咨询处理 - 硬件咨询 #1867

澳门机加

状态:	已反馈	开始日期:	2026-05-25
优先级:	B级	计划完成日期:	2026-06-11
指派给:	单文惠	% 完成:	0%
类别:		预期时间:	0:00 小时
目标版本:			
完结状态:	已成单		
描述			
看看图纸，先评估优化 数量1套 28号给我报价和周期。

- 文件 clipboard-202605261411-yeok3.png 已添加

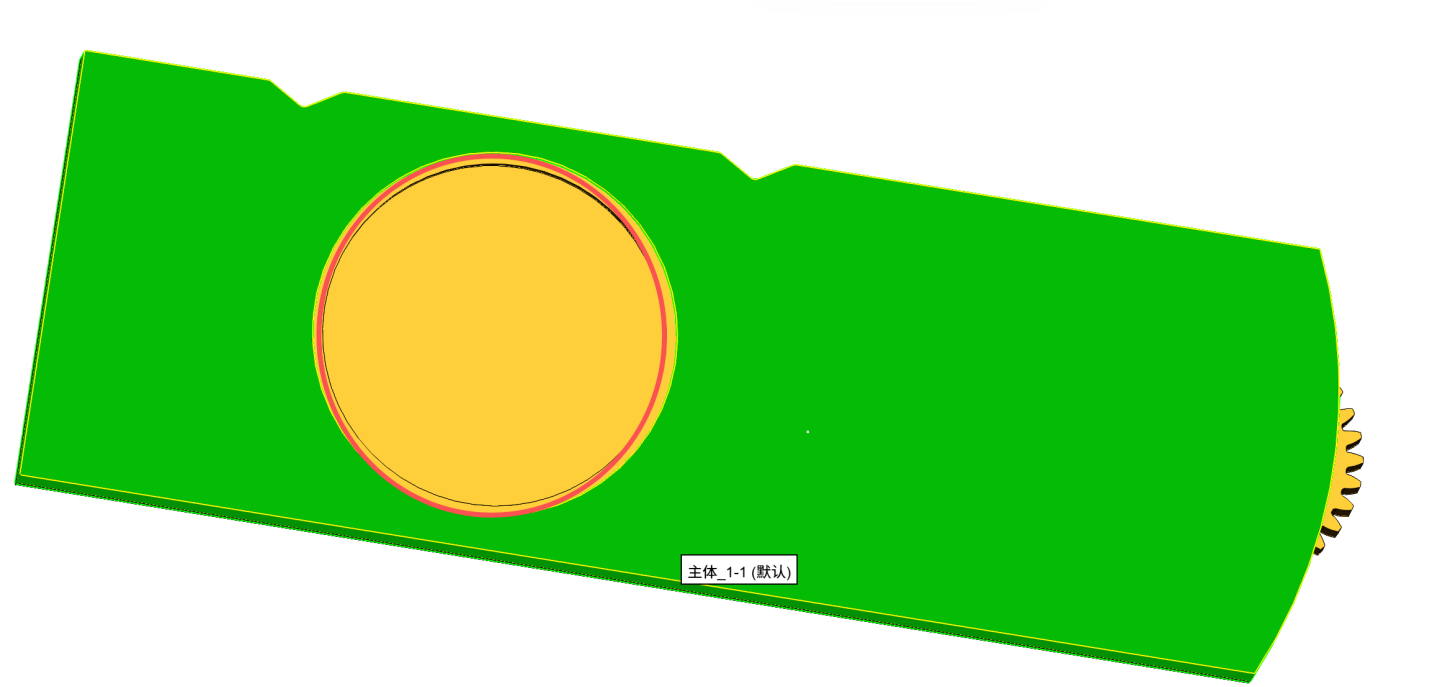
根据客户给的三维图，齿轮转动是否有问题，需要确认一下。回复我一下。

图纸
整体厚度不能超过5mm，现在这个是5.3mm
并且盖板太薄加工不了，需要调整
画红线的位置需要掏空，略小于大齿轮，放镜片不会掉下去，尺寸大约为26mm。
